## 資料 3

2024年2月9日

九州電力株式会社

### 玄海原子力発電所4号炉高燃焼度燃料の使用に伴う 原子炉設置変更許可申請書の変更内容及び変更理由について

図 1 取替燃料の燃料集合体仕様

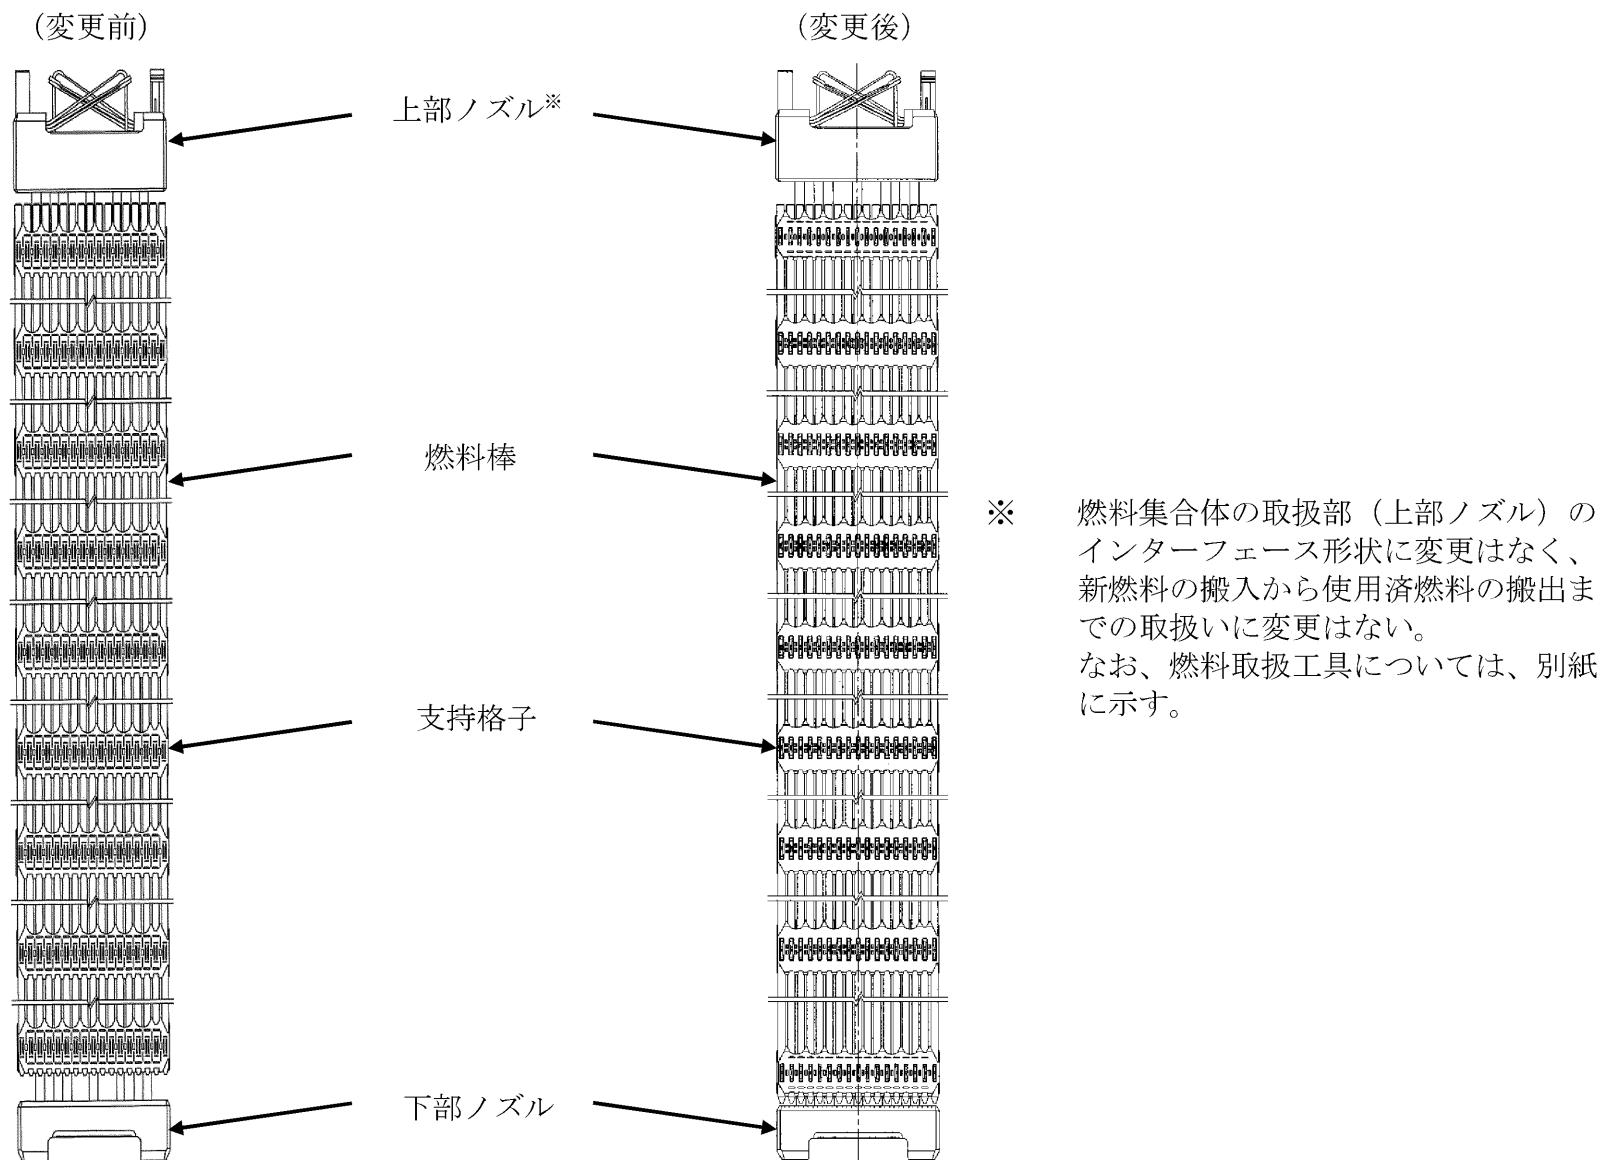
取替燃料として高燃焼度燃料を使用するため、高燃焼度燃料の仕様を追加している。取替燃料の燃料集合体仕様の変更前後を図1及び表1に示す。
